0217 Wärmeverbund Rüchi Rheinfelden

Projekt zur Emissionsverminderung in der Schweiz

Verifizierter Monitoring-Zeitraum: Monitoring von 01.01.2022 bis 31.12.2022
Verifizierungszyklus: 2. Verifizierung
Dokumentversion: V1
Datum: 20.04.2023
Verifizierungsstelle: Swiss Climate AG
Taubenstrasse 32
3011 Bern

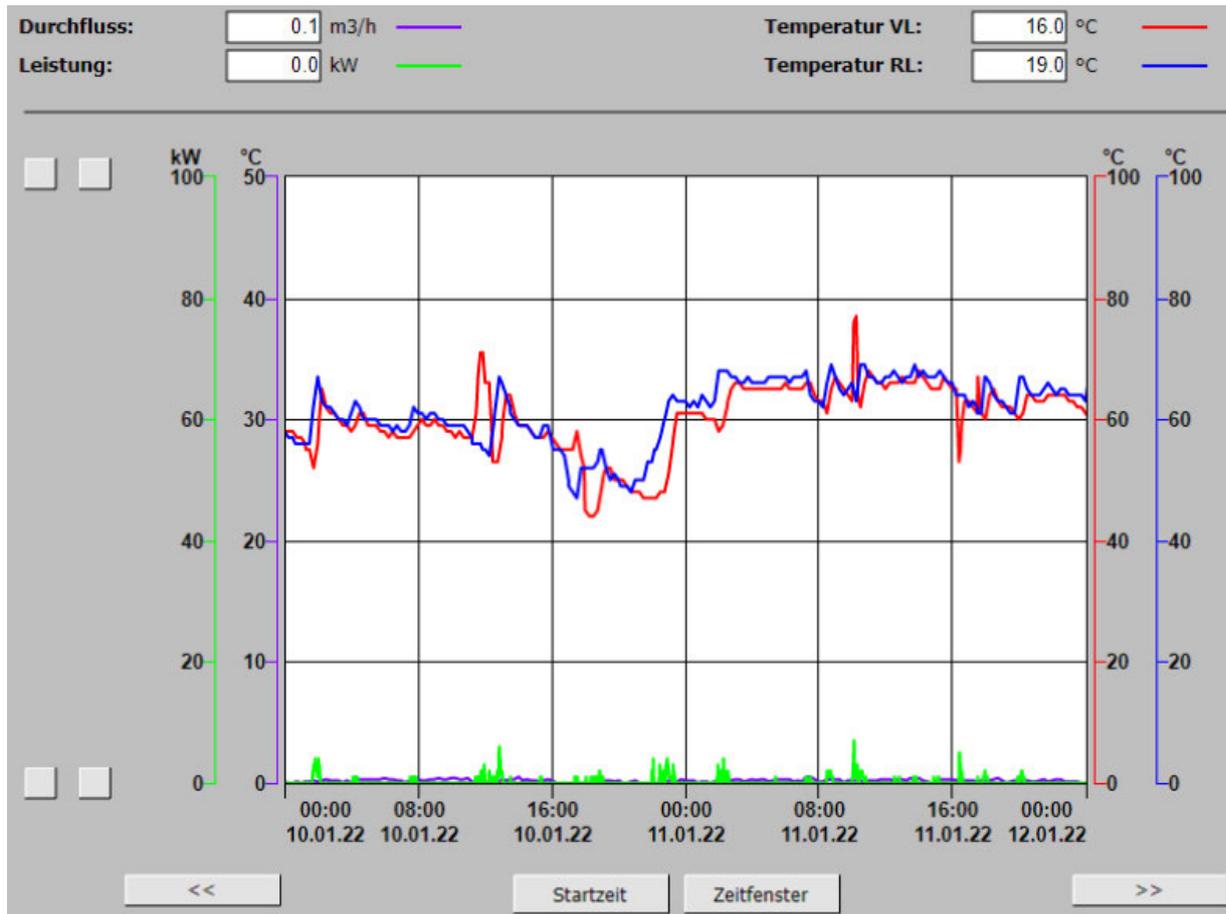
CR 2		Erledigt	X
Ref. Nr. 3.3.9	Alle dynamischen Parameter (aus den Formeln zur Berechnung der Emissionsverminderungen) sind vollständig aufgeführt und belegt (Datenquelle/Beleg in Anhang A5).		
Frage (06.04.3023)			
Gemäss Monitoringbericht war die Wärmepumpe Kaltkondensat im 2022 nicht in Betrieb. Dennoch wurde eine kleine Menge an Wärme von 390 kWh gemessen. Was ist da der Grund?			
Antwort Gesuchsteller (18.04.23)			
Das sind Fehlmessungen aus Strömungen und Temperaturen. Vermutlich gibt es kleine Strömungen auf der Sekundärseite der Wärmepumpe in beide Richtungen, sie wirkt quasi als eine druckbehaftete hydraulische Weiche. Die Strömungen erfolgen in beide Richtungen, der Zähler kann jedoch nur in einer Richtung messen. Die Beispiel-Grafik vom 10.-11.01.22 zeigt, dass sich stets etwas bewegt hat

(Strömungen, Temperaturen (rot/blau) und teilweise kleine Leistungen (grün) und Durchflüsse (violett) gemessen wurden:

Diese Messung entspricht also nicht einer echten Produktion, daher wurde die Produktion der Wärmepumpe auf 0 korrigiert (Monitoring Excel, Register Produktion 2022, Zelle H10).

Die Erläuterungen erachtet der Verifizierer als plausibel. Die Wärmeproduktion der WP ist gleich Null. CR erledigt.
